Nieuwe EE bestand voor Lifeline Vi/Vi+

Als een Lifeline Vi Lite en Lifeline Vi+ wordt gebruikt met de nieuwe Firmware **316V0R7.50 / 309V0R7.50**

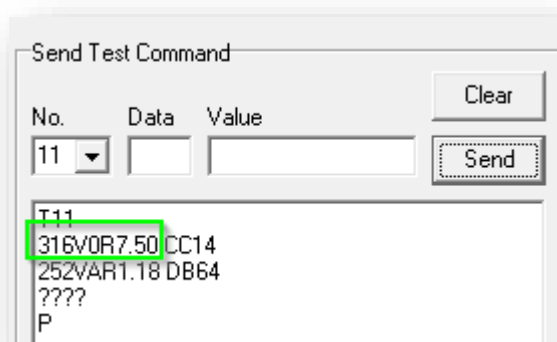
Dit komt door De controleperiode van de Li-ion batterij moet worden herschaald in dagen, in plaats van minuten.

Dat komt er dus op neer dat de laatste digits in Parameter 570 niet FE is, maar **3E**

Parameter 570, cijfers 15 en 16 hebben nu een waarde van **3E**. Deze hex waarde is 62 decimaal, Wat de nieuwe waarde is voor het aantal dagen tussen lage batterij controles voor de Li-ion batterij.

*Het is mogelijk dat de laatste 2 digits van parameter 570 nog op **00** staan.*

Herstel programmering met Restore naar default. (Quick code 2050) en controleer par.570 op juiste waarde.
